PROJET URBAIN D'AMÉNAGEMENT DES ESPACES PUBLICS TYPE « CŒUR DE VILLAGE » // FLOIRAC – 46600

PHASE ESQUISSE (ESQ) // ESQUISSE DE PROJET // JUILLET-OCTOBRE 2015

G // VARIANTE D'AMÉNAGEMENT DU CENTRE-BOURG SELON LES DEMANDES DU CONSEIL MUNICIPAL

01 // RETOUR DU CONSEIL MUNICIPAL CONCERNANT LE DOSSIER D'ESQUISSE INITIALEMENT REMIS CI-AVANT LE 23/07/2015

02 // PLAN D'AMÉNAGEMENT DU CENTRE-BOURG 1/500e

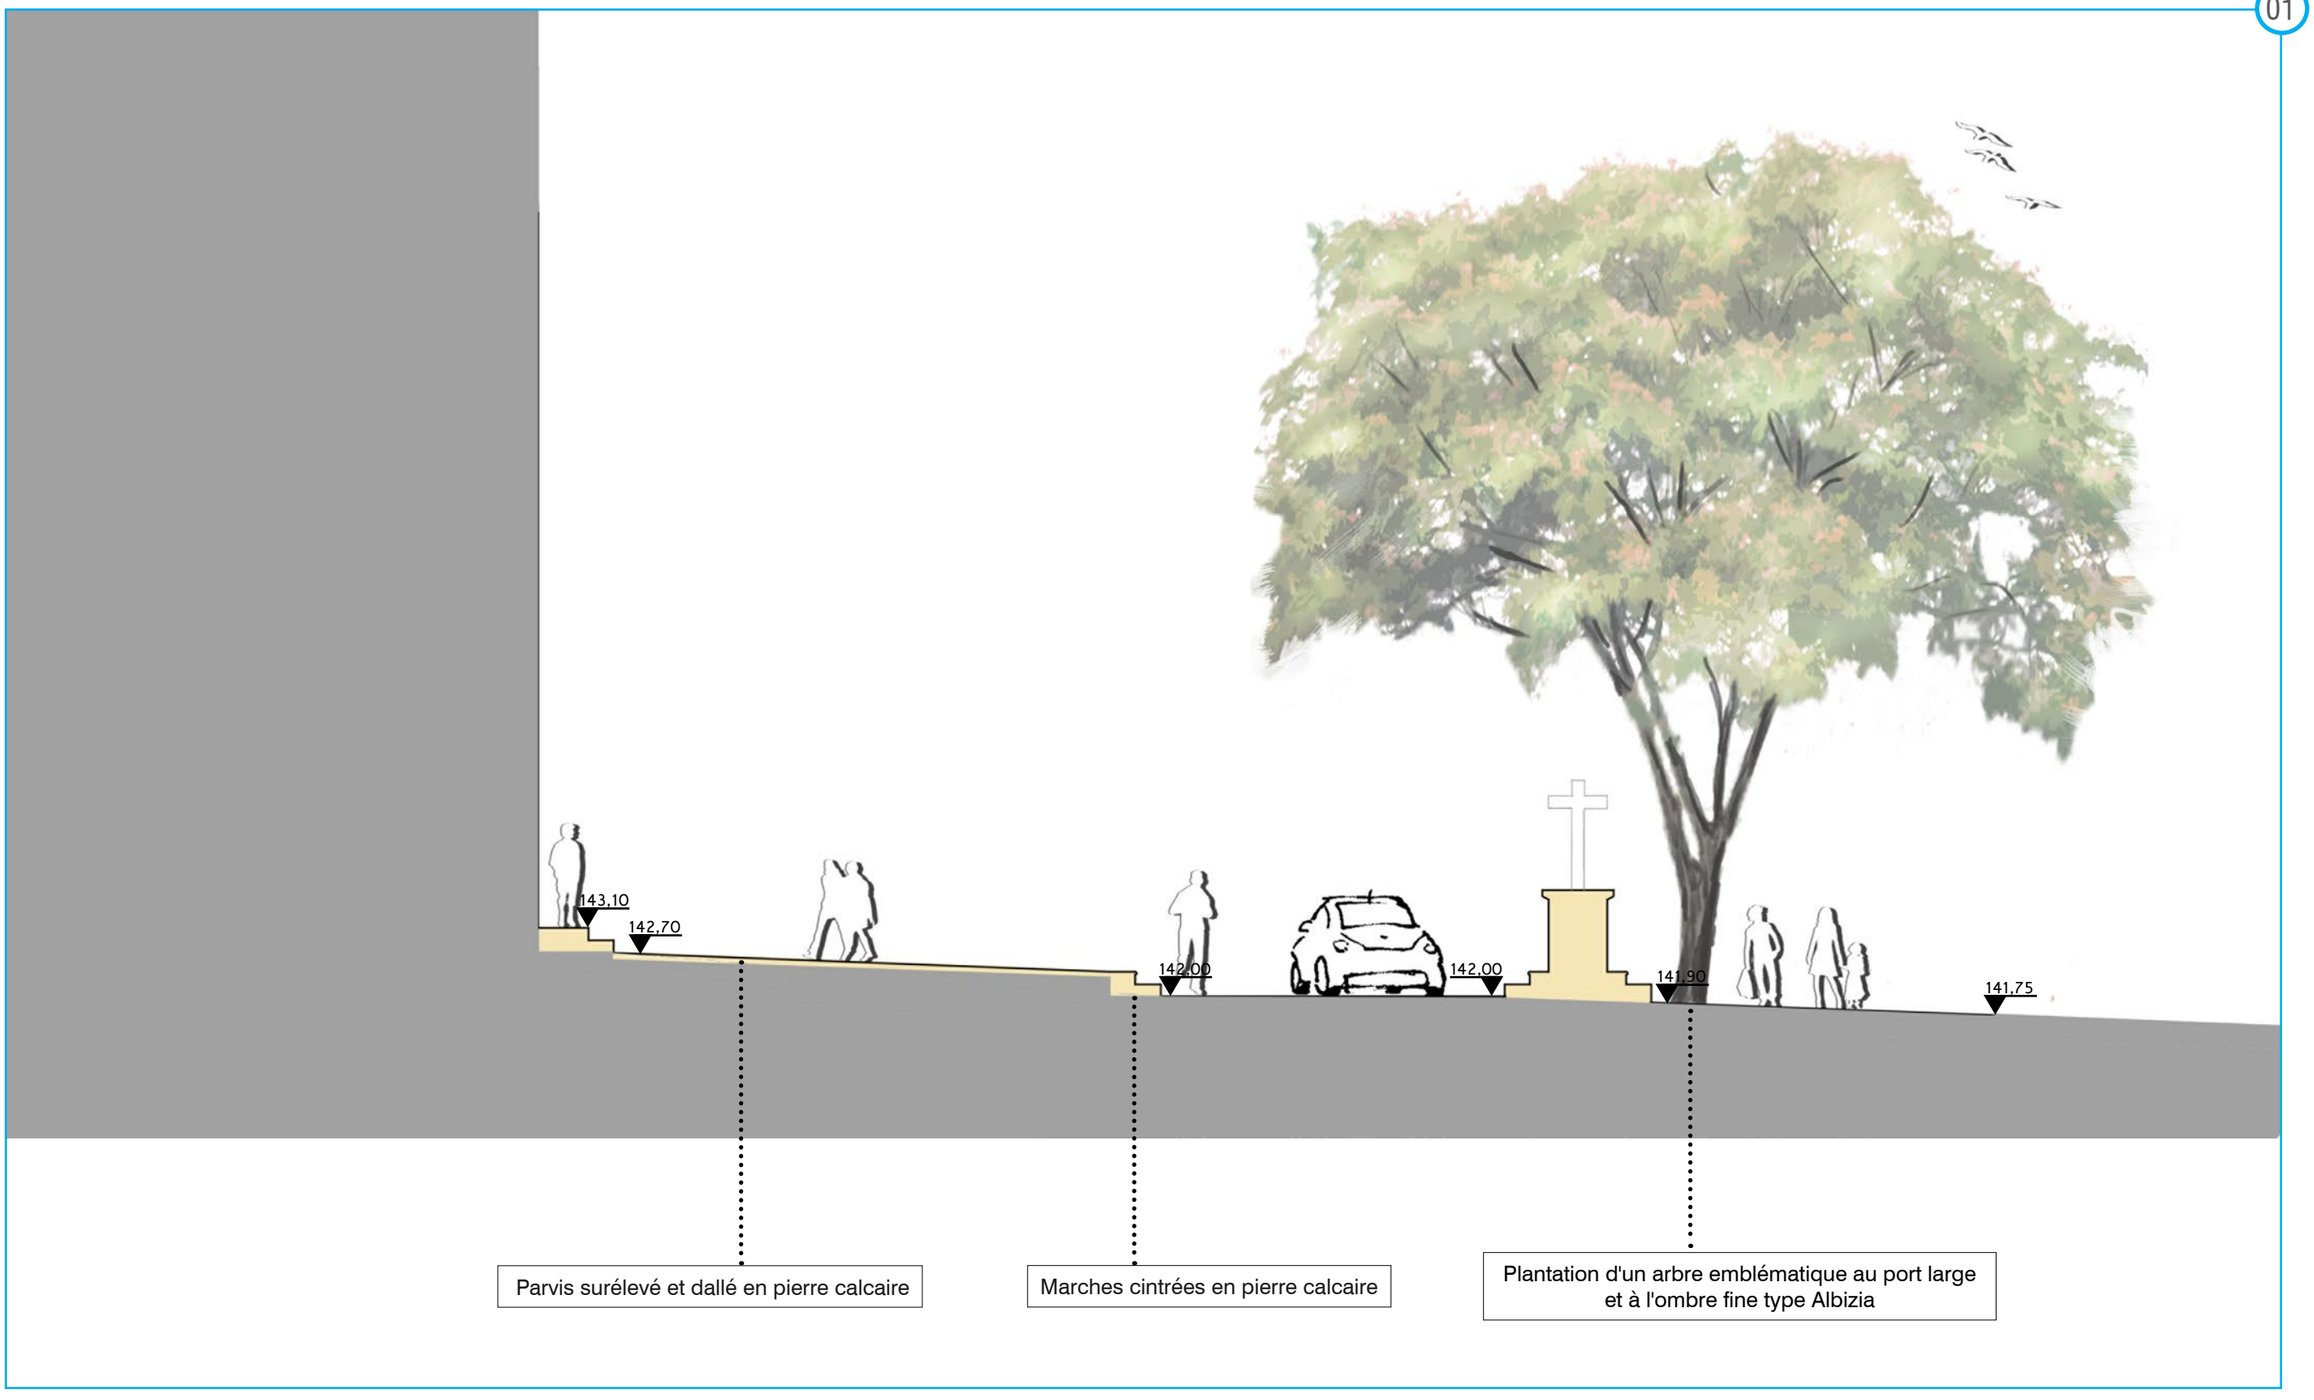
suite au dernier Conseil Municipal, voici les demandes de modifications émises et validées par l'ensemble du Conseil, concernant
la phase esquisse du projet d'aménagement des espaces publics:
-suppression abri bus,
-diminution du nombre d'arbres plantés,
-maintien de quelques places de stationnement sur la place de la mairie,
-suppression des bancs fixes et des murets bâtis autour des arbres,
-maintien de l'accès libre aux véhicules sur l'espace piéton (commerçants du marché, cars scolaires),
-matérialisation de la notion de place de la mairie par une petite marche et un enrobé grenaillé.

La suppression de l'abri bus (qui pouvait également servir d'affichage municipal et/ou associatif) réduit le confort d'attente (lieu couvert présentant un banc), mais permet de créer une place de stationnement PMR sur la place de la Mairie.

La diminution du nombre d'arbres plantés permet certes réduire leur emprise au sol (gênante dans le cadre du maintien de quelques places de stationnement sur la place - cf. paragraphe ci-après), mais leur ombrage, particulièrement appréciable pour les piétons en période chaude, est également restreint.

Dans la première proposition (cf. plan d'aménagement page 7 du présent dossier), les quatre arbres plantés en alignement (et en équerre) soulignaient la géométrie de la place de la Mairie, rendant tangible un espace actuellement flottant car non clairement défini en tant qu'entité spatiale. Avec la diminution et seulement deux arbres conservés, l'entité place n'est plus véritablement délimitée et moins protégée de la route.

Par ailleurs, si certaines places affectent peu la revalorisation de l'espace public (2U rue du Barry et 1U PMR), les autres viennent l'occuper, se situant devant des bâtiments d'habitation (5U) et leurs ouvertures.

La suppression de tous les bancs (lesquels étaient prévus amovibles pour les jours de marché, événements, etc.) et des murets bâtis autour des arbres (qui constituaient des assises), ôte à la place de la Mairie son caractère initialement piéton. Cette mesure ne favorise en rien les pauses, échanges, réunions entre les habitants, la place devient un lieu de passage mais plus d'arrêt.

Le maintien de l'accès libre aux véhicules sur l'espace piéton (commerçants du marché, cars scolaires) rend caduque la requalification de la place de la Mairie en espace piéton, envisagée initialement. Rien ne garantit effectivement que, en dépit de places matérialisées au sol, les automobilistes ne continuent à se garer comme ils le font actuellement.

La matérialisation de la notion de place de la Mairie par une petite marche et un enrobé grenaillé (matériaux dédié aux surfaces piétonnes du projet) ne sera pas suffisante à établir une nouvelle fonction/affectation, et à créer une véritable sensation de place.
